Dodatek č. 1 ke Smlouvě o dílo ze dne 14. 5. 2025

Shora uvedené smluvní strany se dohodly na uzavření dodatku č. 1 (dále jen „dodatek“) ke Smlouvě o dílo ze dne 14. 5. 2025, která byla uzavřena se zhotovitelem jako vybraným dodavatelem veřejné zakázky nazvané: „Nemocnice Rychnov nad Kněžnou – rekonstrukce gastro provozu – stavební práce – ZD/18/425“ (dále jen „veřejná zakázka“).

Akce: Nemocnice Rychnov nad Kněžnou - rekonstrukce gastro provozu - stavební práce - ZD/18/425

Obr. č. 1 a 2: výkop sodny a výnos deskovitých hornin

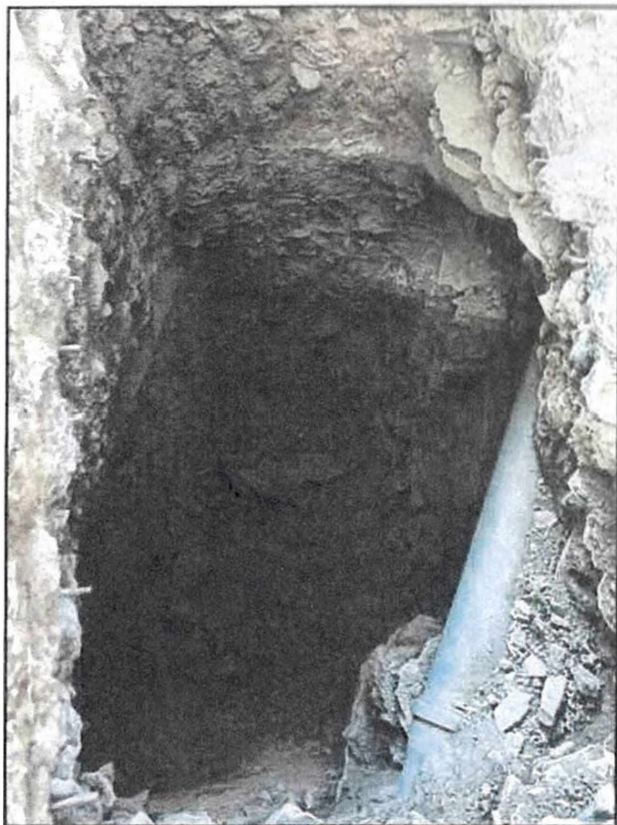
1.1 Popis původního řešení: Projektová dokumentace předpokládá třídu horniny 1-3 v uzavřených prostorech. Dále PD předpokládala bourání prostého podkladního betonu.

1.2 Popis nového řešení: Třída horniny dle posudku geologa spadá do třídy 4-5 (opuka). Dále podkladní beton byl armovaný a ve větší tloušťce.					
2 Zdůvodnění změny:					
Při výkopových pracích bylo zjištěno, že třída horniny neodpovídá předpokladu projektové dokumentace. Dále bylo zjištěno, že podkladní beton nebyl prostý, ale armovaný kari sítí a ve větší tloušťce. Jedná se o změny, jejíž potřeba vznikla v důsledku okolností, které zhotovitel jednající s náležitou péčí nemohl předvídat. Změna nemění celkovou povahu veřejné zakázky.					
3 Vliv na dopracování projektové dokumentace:		ANO (uvést jaký dokument)		X	NE
4 Dopad do smluvních termínů:		ANO		X	NE
14 dnů					
5 Číslo odstavce ve smyslu § 222 zákona č. 134/2016 Sb. - Zákona o zadávání veřejných zakázek				odst.	6
6 Náklady:					
		Cena méněprací (odpočet):	-	-154 692,00 Kč	bez DPH
		Cena víceprací (přípočet):	+	468 418,29 Kč	bez DPH
		Výsledná ceny změny:		313 726,29 Kč	bez DPH

Výkopy do hloubek 0,6 - 1,8 m byly celoplošně prováděny v silně až mírně zvětralých slínovcích tř. R5 - R4. S hloubkou obecně narůstá pevnost horniny a velikost kompaktních desek. Slínovec je rozpukáný, s nepruběžným a sepnutým vertikálním a horizontálním puklinovým systémem. Hloubkový přechod ze silně zvětralých do mírně zvětralých až navětralých hornin je většinou výrazný. Pro rozpojení poskalních hornin je v úzkém výkopu nutné použití sbíjecího kladiva.

- R5 - polohu hodnotíme tř. 4 / I,
- R4 - polohu hodnotíme tř. 5 / I - II,

- tř. 4 - 30 %
- tř. 5 - 70 %

PŮDORYS 1.NP - STÁVAJÍCÍ STAV 1:50

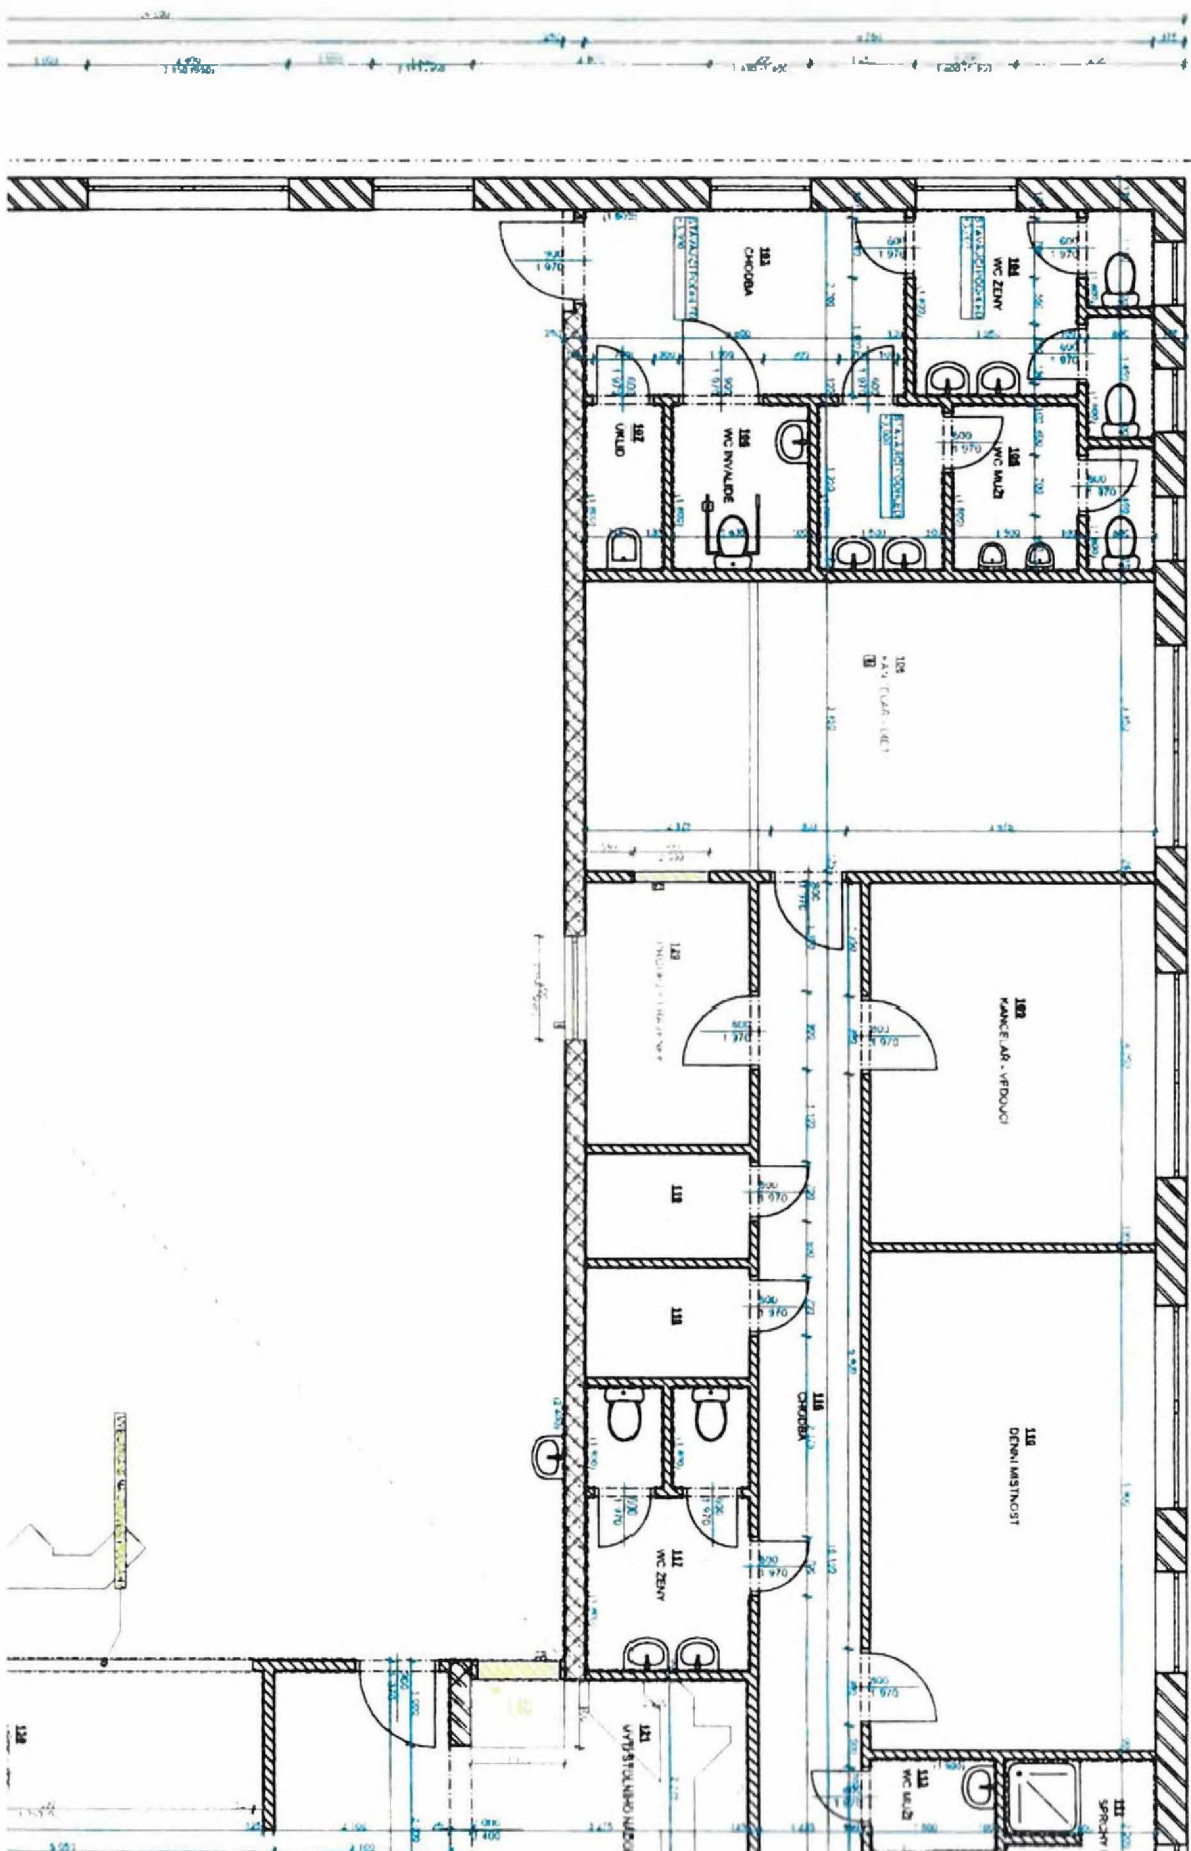
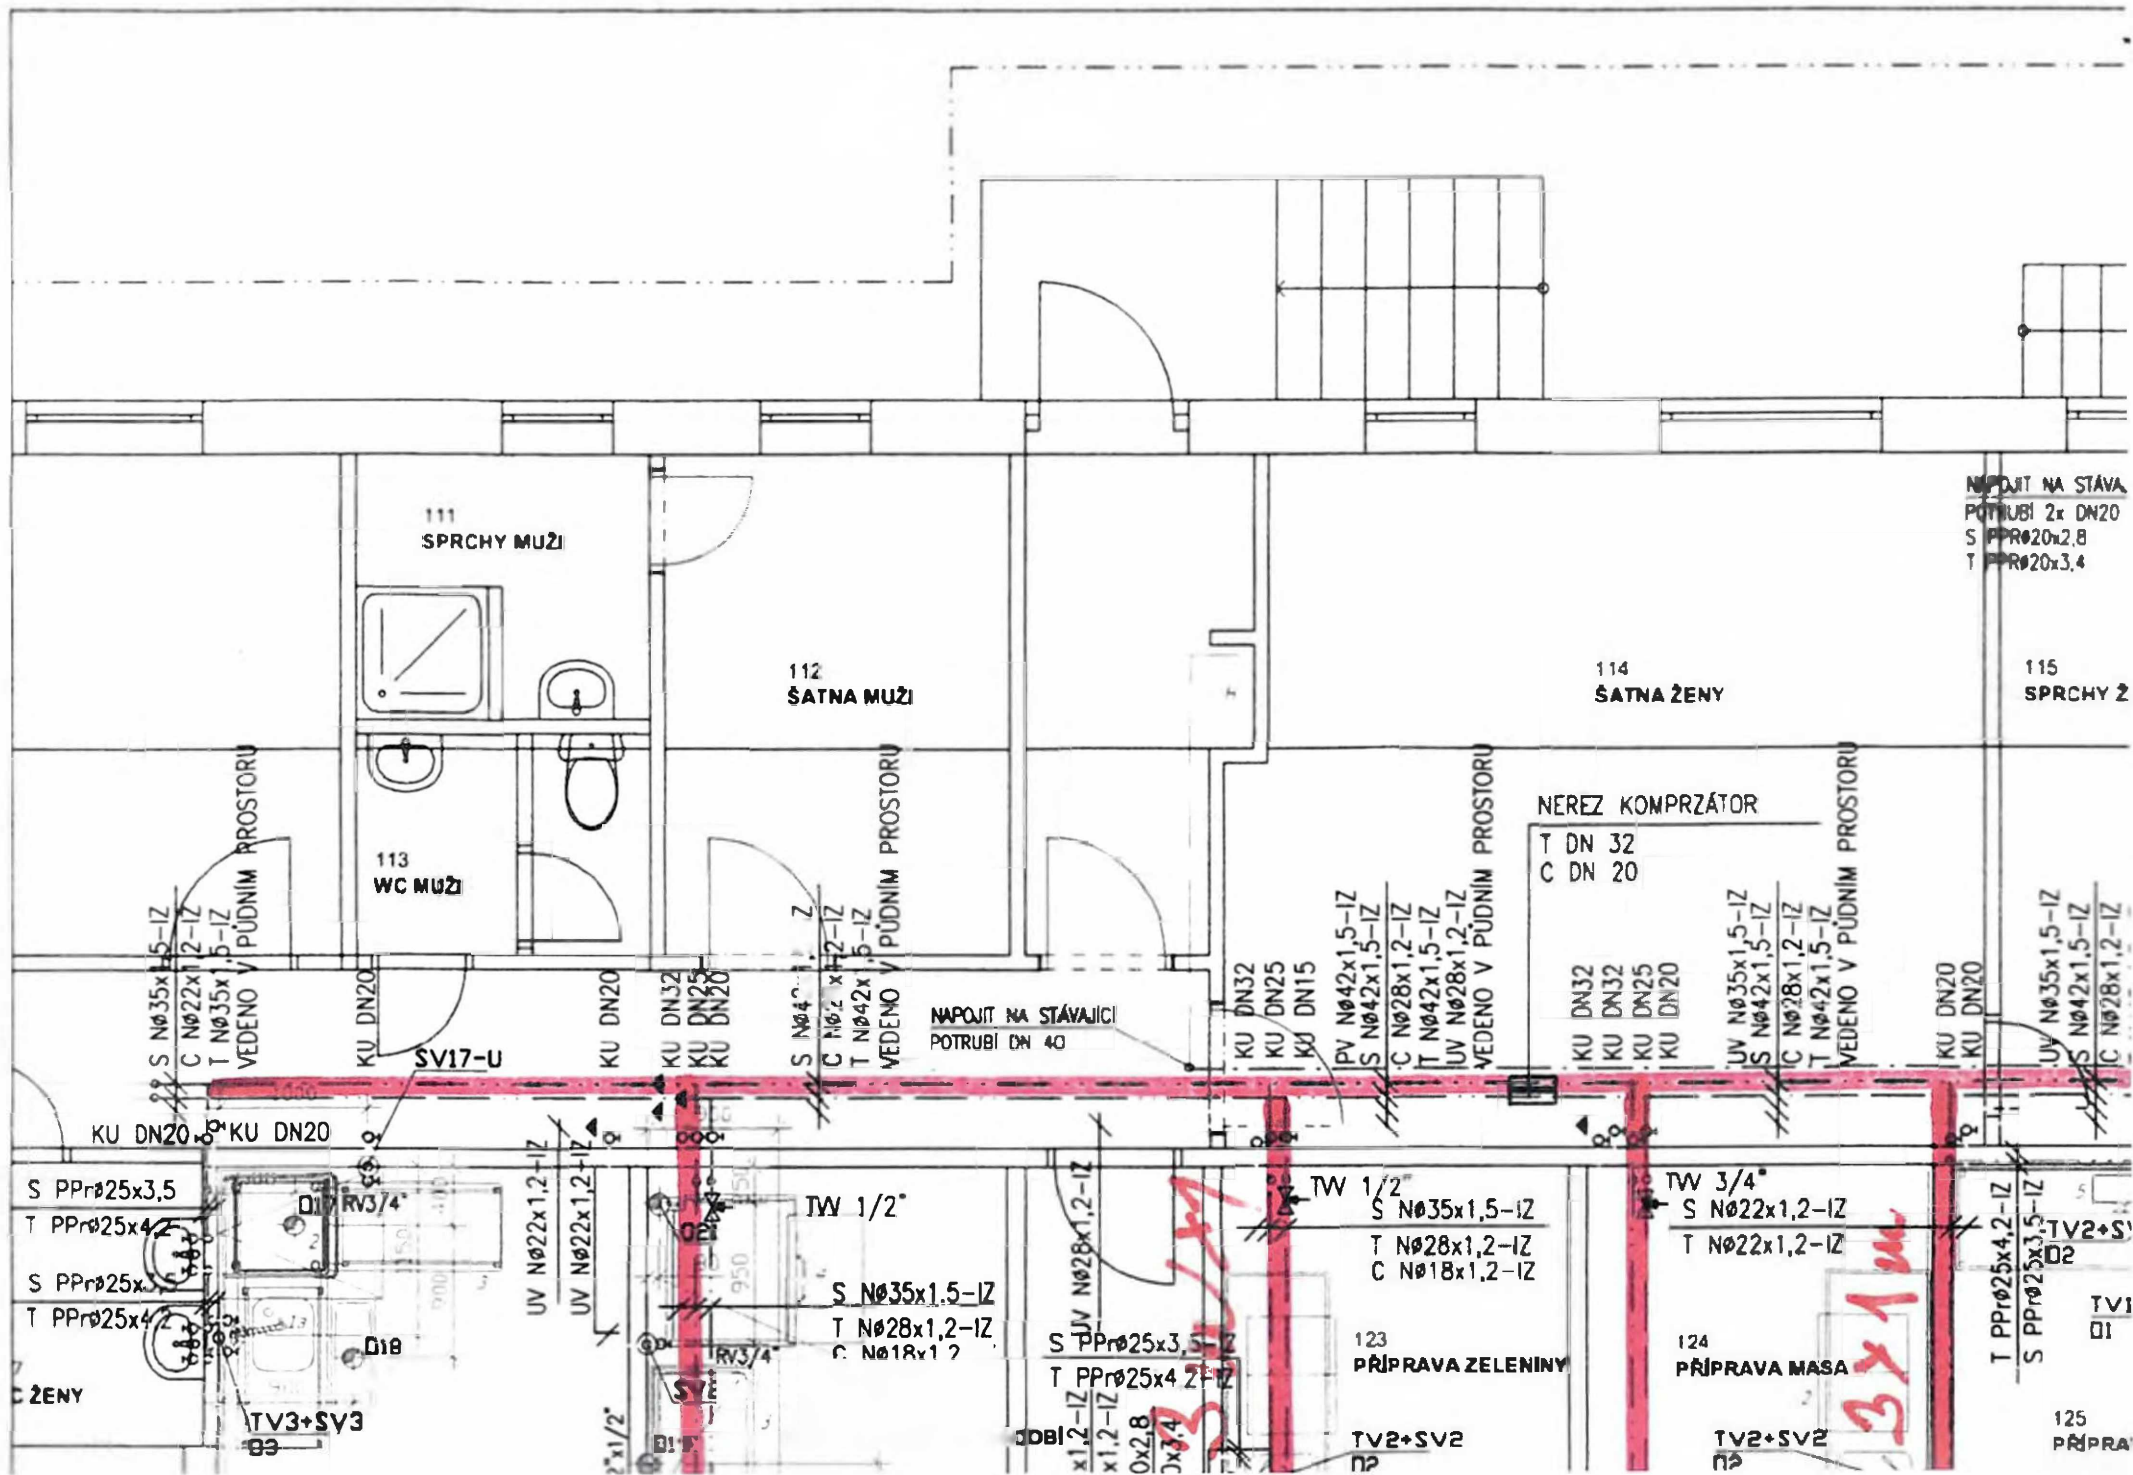
1.1 Popis původního řešení: Projektová dokumentace neuvažovala se stavebními pracemi (oprava protipožární SDK strop, nátěr betonové podlahy, nátěry stěn) ve strojovně VZT. Dále bourání betonových stěn šachet. Dále v podkroví neuvažovány obslužné lávky pro montáž a údržbu VZT a ZTI.

1.2 Popis nového řešení: Provedení oprav protipožárního SDK na stropě, nátěr betonové podlahy, nátěr stěn ve strojovně VZT. Dále vybourání stěn betonových šachet v požadované šíři a hloubce pro montáž ležaté kanalizace. Dále v půdním prostoru dodávka lávek potřebných pro montáž a údržbu VZT a ZTI technologií.				
2 Zdůvodnění změny:				
Práce provedené ve strojovně VZT nad rámec předmětu (oprava protipožární SDK strop, nátěr betonové podlahy, nátěry stěn). Při výkopu pro ležatou kanalizaci bylo zjištěno, že v místě vedení překáží stěny stávajících betonových šachet, bylo jenutno odbourat. V půdním prostoru chyběly obslužné a montážní lávky pro nová technologická zařízení. Bylo nutno je doplnit. Jedná se o změny, jejichž potřeba vznikla v důsledku okolností, které zhotovitel jednající s náležitou péčí nemohl předvídat. Změna nemění celkovou povahu veřejné zakázky.				
3 Vliv na dopracování projektové dokumentace:		ANO (uvést jaký dokument)	X	NE

Návrh na zhotovení lávek v 2. NP potřebných pro montáž 12T.

• ROZŠÍŘENÍ
VÝKOPU

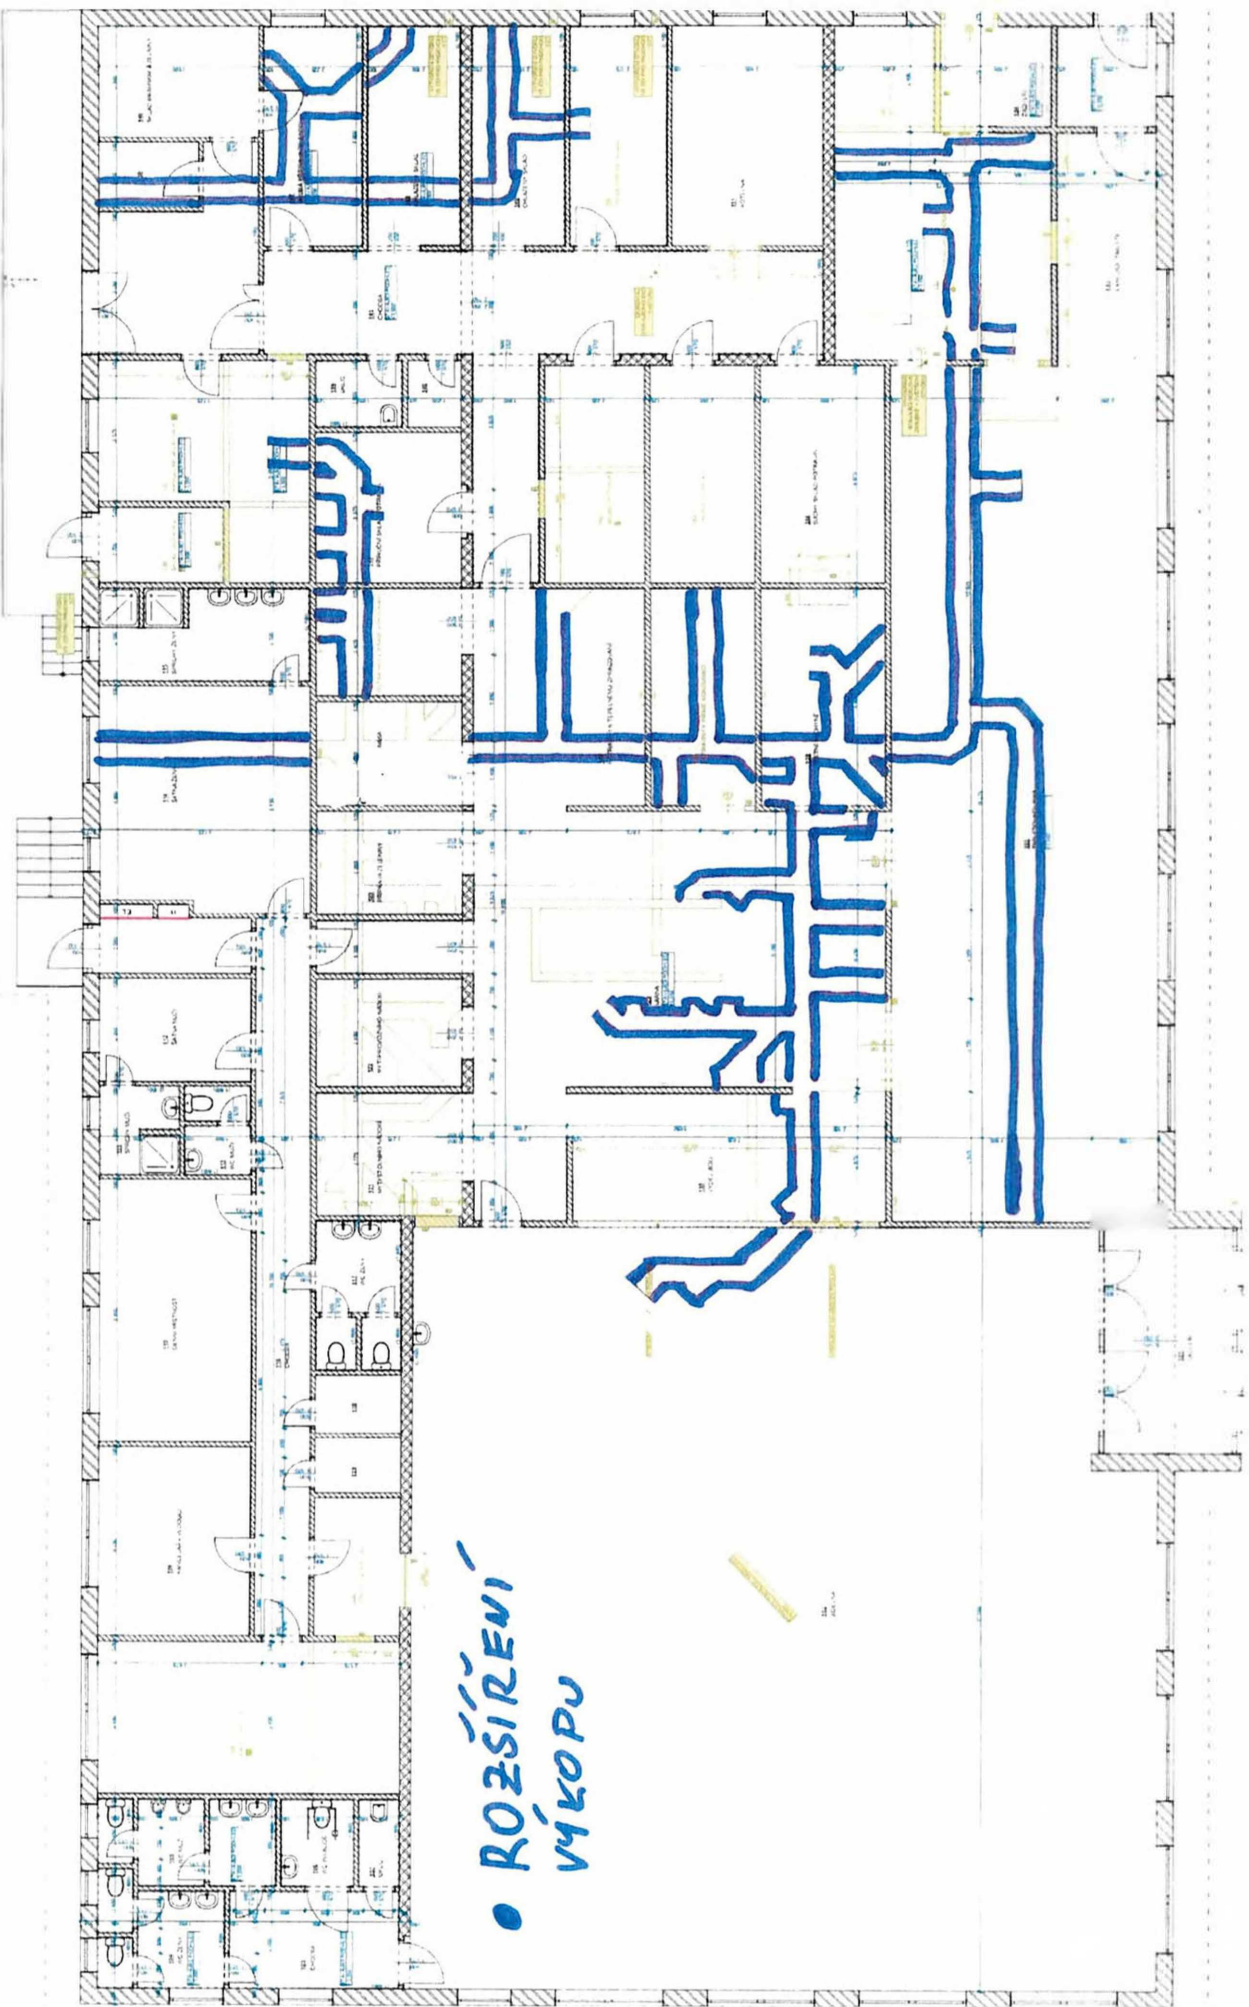
PD uvažuje šířku výkopu 400mm

Při uvažované šíři, by nebylo možné výkop provést. Rovněž by nebyla možná montáž kanalizačního potrubí. Zároveň s tím souvisí rozšíření rýhy bouraného vrchního betonu a jeho zpětná montáž.

Chyba projektu.

Šířka výkopu 600 mm
